UMWELTVERTRÄGLICHKEITSPRÜFUNG IM VEREINFACHTEN VERFAHREN

**Windkraft Simonsfeld AG;
Windpark Rannersdorf III**

TEILGUTACHTEN FORST-UND JAGDÖKOLOGIE

Im Auftrag: Amt der NÖ Landesregierung, Abteilung Umwelt- und Anlagenrecht,
WST1-UG-91

Abbildung 1: Rasterlärmkarte der kumulierten Schallimmissionen für den Nachtzeitraum (Einlage D3.02b).

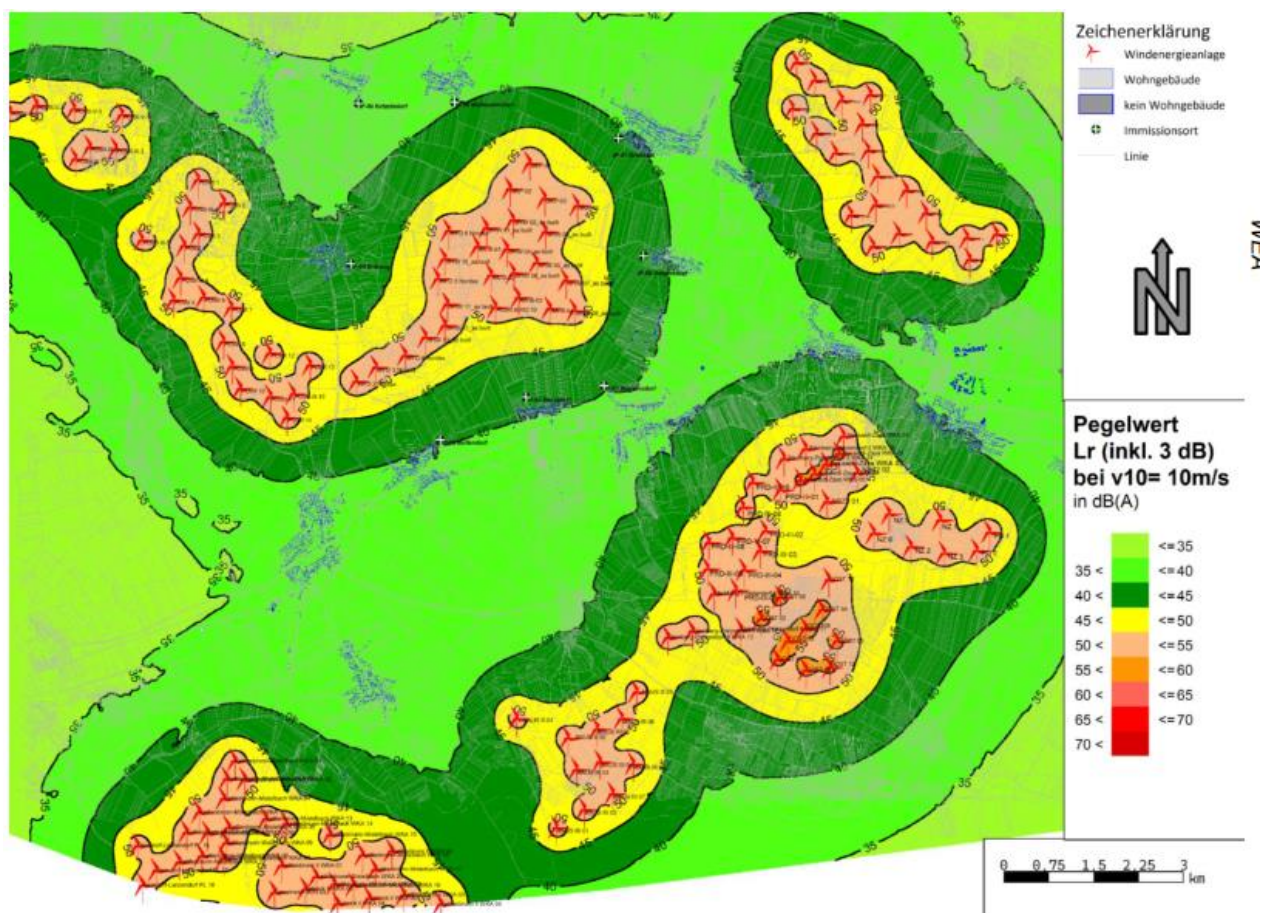
Gemäß Fachbeitrag Schall (D3.02b) wurden 8 repräsentative Immissionspunkte in der Wohnnachbarschaft des gegenständlichen Windparks zur Ermittlung der Schallausbreitung in der Betriebsphase ausgewählt. Die im Gutachten dokumentierten Berechnungsergebnisse zeigen, dass die kumulativen Schallimmissionen in der Betriebsphase unter Verwendung der schalloptimierten Betriebsweise die Zielwerte für die Nachtzeiträume bei keinem Immissionspunkt überschreiten. Der Einsatz von schallreduzierenden Betriebsmode ist somit im Nachtzeitraum vorgesehen, wobei im Tages- und Abendzeitraum die Anlagen im leistungsoptimierten Modus betrieben werden. Die im Schallgutachten enthaltenen Schallrasterkarten zeigen, dass der gegenständliche Windpark in einem Bereich errichtet wird, der schon von bestehenden benachbarten Windparks bezüglich Lärmimmissionen stärker beeinflusst ist. Auch sei angemerkt, dass die geplanten Windenergieanlagen die alten Anlagen vom Windpark Rannersdorf I ersetzen und somit zum jetzigen Zeitpunkt schon eine Belastung hinsichtlich Schallimmission vorhanden ist.

Wenn auch im unmittelbaren Nahbereich der projektierten Windenergieanlagen in der Betriebsphase Mittelungspegel von mehr als 47 dB(A) zu erwarten sind, wird aus jagdfachlicher Sicht davon ausgegangen, dass die im unmittelbaren Bereich um die WEA neu entstehenden Äsungs- und Deckungsmöglichkeiten (Herausnahme der Fundamentbereiche aus der intensivlandwirtschaftlichen Nutzung) die Attraktivität für Wildtiere so weit erhöhen, dass auch diese höheren Schallpegel in unterschiedlicher Art und Weise in Kauf

Verminderungs- oder Ausgleichsmaßnahmen werden daher keine vorgeschlagen.
